改善箇所説明図：

不適合発生箇所
主変速レバー

不具合の内容：

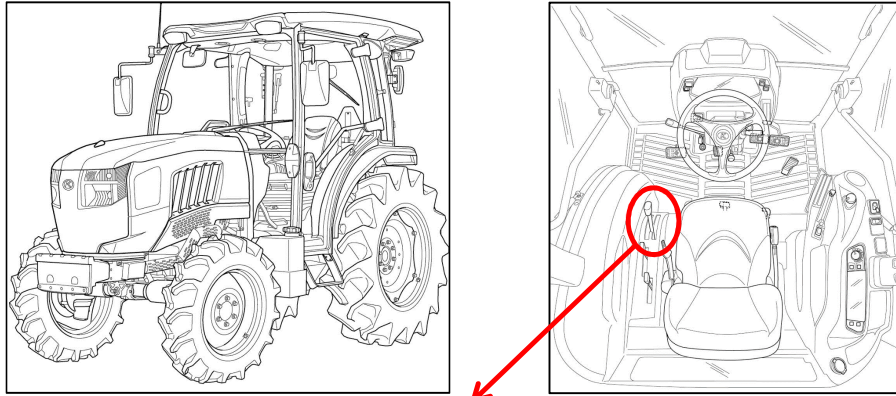
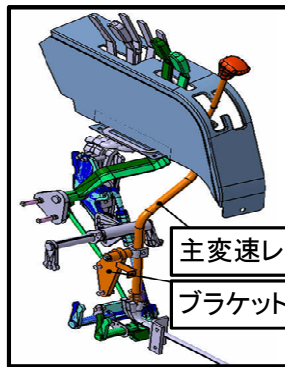
・3速に入った状態で、中立位置に入っているように見える。

農耕トラクタのマニュアルシフト仕様の主変速レバーの形状が不適切なため、主変速が3速に入った状態でレバーが中立位置を示しているものがある。そのため、3速に入った状態をオペレータが中立と間違い、クラッチをつないだ際、意図に反してトラクタが発進するおそれがある。

・主変速レバーとブラケットを交換、または再検査し、レバー位置を確認する。

全車両、主変速レバーとレバーブラケットを対策品に交換し、レバー位置の検査を実施する。但し、既に対策品が組込まれた車両については、レバー位置の検査のみ実施する。

改善後の識別：

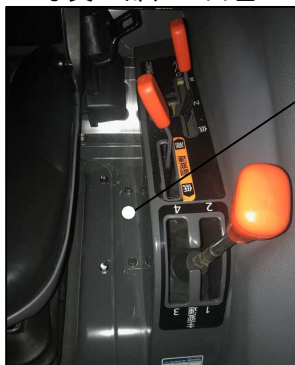
下の写真の部位に白色マーキングを実施する。

レバーガイド取付けボルト間の
車両後側のボルトの前
